SUPERINTENDENCIA DE INDUSTRIA Y COMERCIO	
RAD: 13-265350- -7	FECHA: 2014-08-28 10:00:21
DEP: 2020 DIRECCION DE NUEVAS CREACIONES	EVE: 1 REGISTRO/DEPOSITO/CONCESION/DEPOSITO
TRA: 3 PATENTES DE MODELO DE UTILIDAD	FOLIOS: 8
ACT: 519 PRESENTACION

Como resultado del Examen de Fondo realizado, que se ampara con el Artículo 85, y en concordancia con el Artículo 45 de la Decisión 486 de la Comisión de la Comunidad Andina, se comunica:

Título de la solicitud: “Shut de basura hidráulico para la protección del medio ambiente y organización del espacio publico”. (Rad. No. 13-265350-00000-0000. Folio 1).

Figura 1 de D1

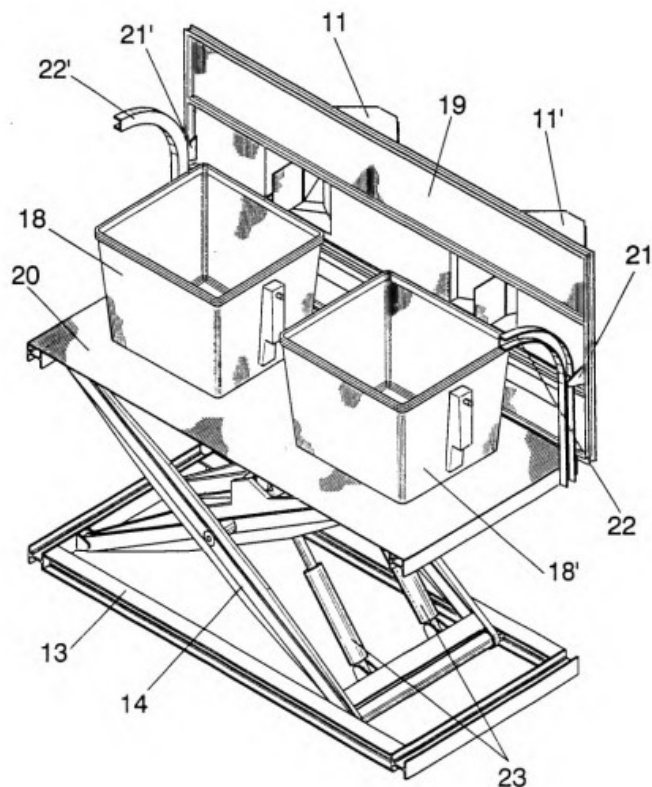
El documento D1¹ revela un receptor soterrado aplicable para la recogida y clasificación de residuos sólidos urbanos en general, que consiste en una única instalación configurada por un foso con dos o más contenedores, un solo grupo hidráulico y un autómata, y fosos adyacentes, destinados a contenedores de cristal, papel y cartón, plásticos, materias férricas y los elementos eléctricos e hidráulicos que accionan la instalación, contando con buzones de entrada situados en la parte superior con cierre automático de sus puertas por saturación y avisadores de maniobra anti-vandálicos.

Características técnicas esenciales	D1 ES 2189636
<i>Shut de basura hidráulico</i>	<i>Shut de basura hidráulico (Resumen)</i>
(1) Un sistema, brazo y eje hidráulico; (2) Plancha ; (3) Un compresor de aire; (4) Compuertas en lámina; (5) Ductos recolectores de basura y tubos de desagüe interno para líquidos lexiliados; (6) acometida eléctrica y lámpara; (7) motobomba sumergible y tubo de desagüe externo; (8) ductos llorones; (9) depósito y rejillas de líquidos lexiliados, filtros .	Un sistema, brazo y eje hidráulico (13) (14) (23); Plancha (20) ; ;Compuertas en láminas; Ductos recolectores de basura (11) (18) y el foso (2) destinado a cristal, se configura como un foso con toma de agua y sumidero para la recogida de lixiviados y aguas procedentes del sistema de lavado (Col. 5, líneas 36 a 40); acometida eléctrica y lámpara - la totalidad de los componentes de la instalación eléctrica y su montaje cumple el Reglamento Electrónico de Baja Tensión (Col. 10, líneas 20 a 22); Motobomba sumergible y tubo de desagüe externo (Col. 10, líneas 1 a 6); Deposito y rejillas de líquidos lixivados, filtros. (Col. 2, líneas 7 a 10)

La reivindicación 1 no cumple el requisito de novedad (Art.16 D 486) de acuerdo a las observaciones anteriores.
